Henvendelser modtaget i høringsperioden

Fra: noreply@blivhoert.kk.dk
Sendt: 1. februar 2016 11:10
Til: TMFKP BU
Emne: Høringssvar: Bro ved Vester Voldgade - lokalplanforslag (2015-0262769). Afsender: Den Classenske Legatskole

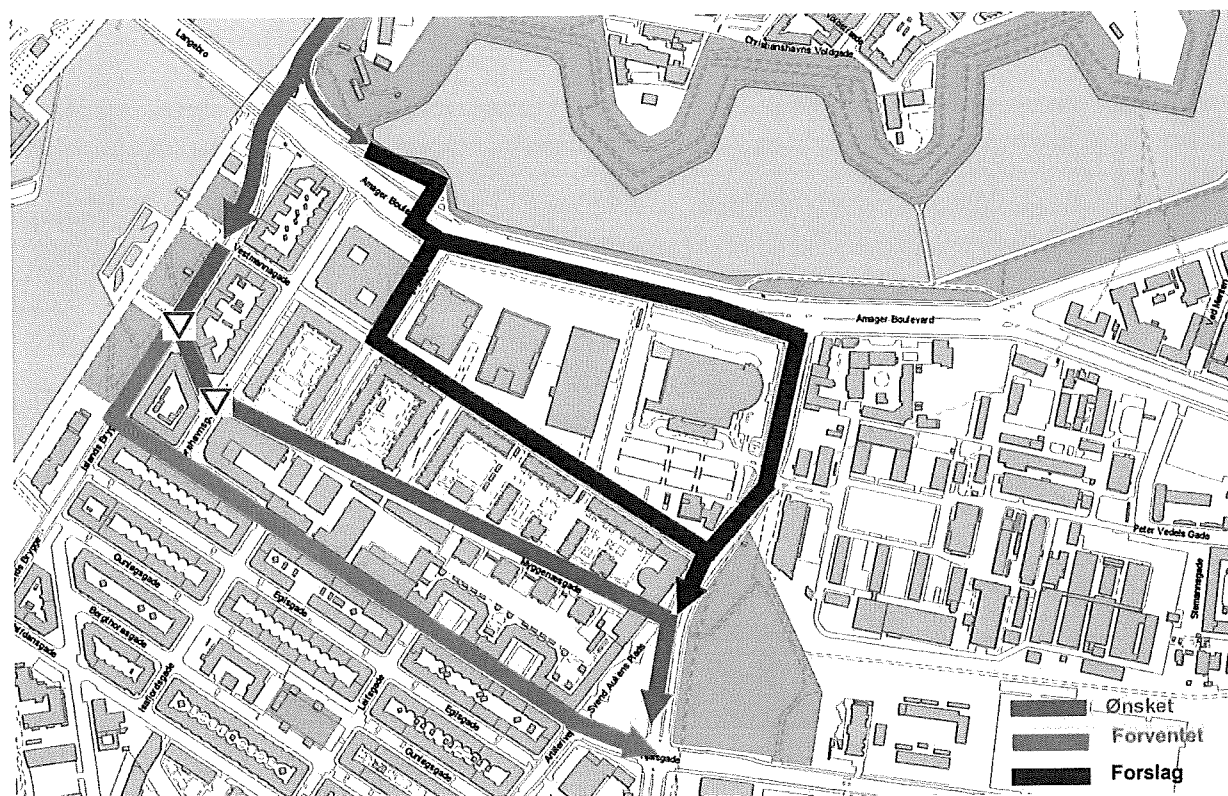
På baggrund af tallene ved Cirkelbroen forventer vi, at cykelstierne langs Havneparken allerede i dag har mere end 10.000 cykler på hverdage. Cykelstierne er meget smalle, så det er svært at overhale en ladcykel.

Når den nye bro ved Vester Voldgade åbner vil de forventede 5.000 ekstra cykler medføre, at cykelstierne langs Havneparken skal kunne håndtere mere end 15.000 cykler på hverdage. Det er ca. samme antal som Bryggebroen.

Islands Brygges Lokalråd er derfor af den overbevisning, at pendlercyklisterne ikke vil følge den planlagte rute gennem Reykjaviksgade og Myggenæsgade, men at de i stedet vil finde en hurtigere og mere tryk rute ved at dreje ned af Njalsgade. Den er vist som forventet på kortet.

Lokalplanforslag, bro ved Vester Voldgade – anmodning om justeringer

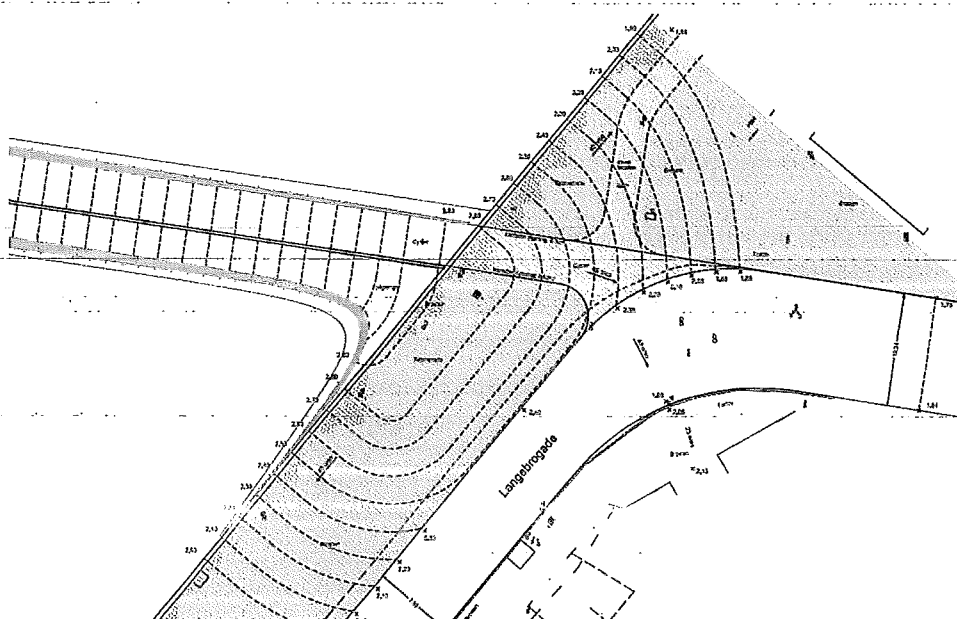
Hermed fremsendes ønske om justeringer i lokalplanforslaget:

Ombytning af cykelsti og gangsti
